# MONTMEYAN

## Modification simplifiée n°2 du PLU

## Note de Présentation

#### 5.4.8 Evolution de l'implantation indicative des constructions dans la zone

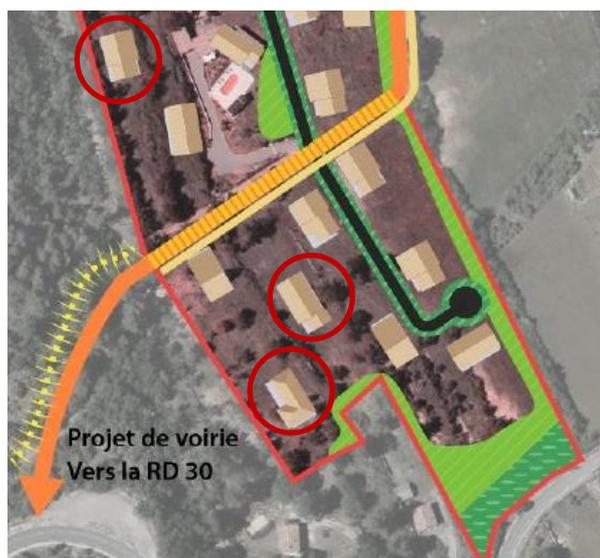
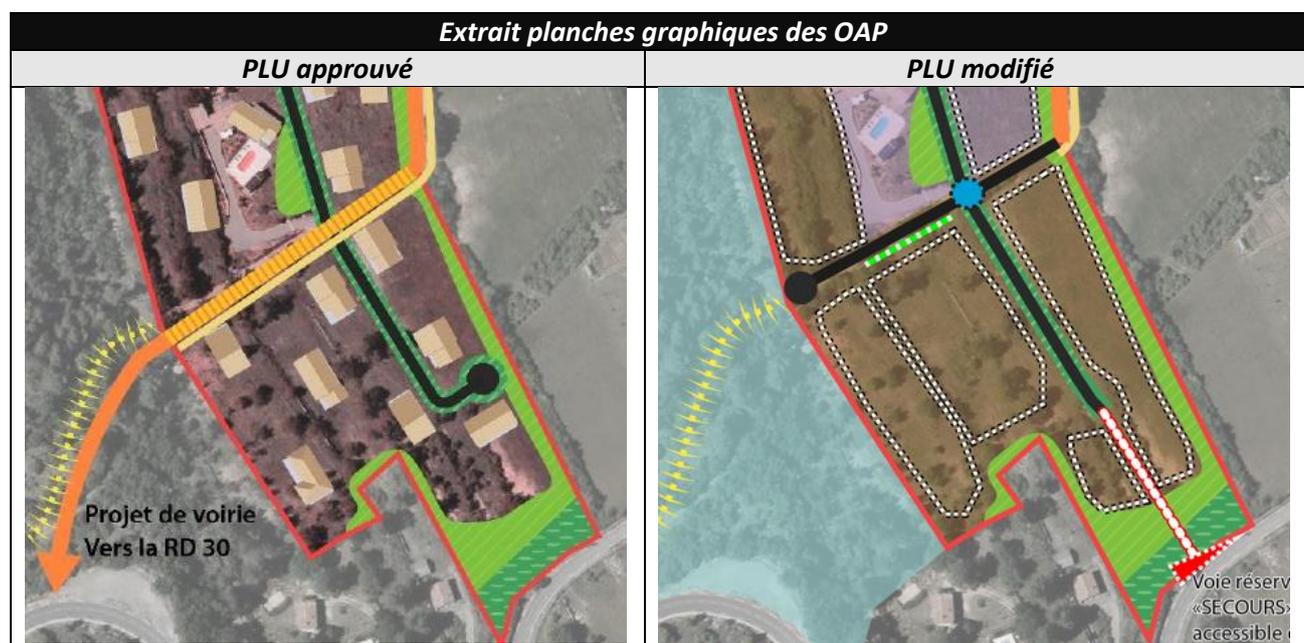
Sur la planche graphique des OAP, les futures constructions sont matérialisées mais également les constructions existantes, ce qui ne correspond pas à la légende.

Ce nombre de constructions « graphique », inférieur au nombre maximal de constructions autorisé, a posé question aux pétitionnaires.

Dans un second temps la notion de « positionnement indicatif » pose question au SDIS pour la localisation des accès aux futures constructions.

En particulier, dans la partie sud de la zone, se pose la question des accès aux constructions au second plan vis-à-vis des voies matérialisées dans les OAP.

Quels accès pour les constructions, ici identifiées dans les cercles rouges ?

- Supprimer l'implantation approximative des constructions et la remplacer par des espaces à l'intérieur desquels les nouvelles constructions doivent s'implanter.
- Préciser que les 40 constructions sont en réalité 40 logements attendus sur la zone,
- Préciser qu'une construction peut comprendre plusieurs logements,
- Préciser que la porte d'entrée de chaque logement doit être située à moins de 200 mètres, par voie carrossable d'un poteau incendie.
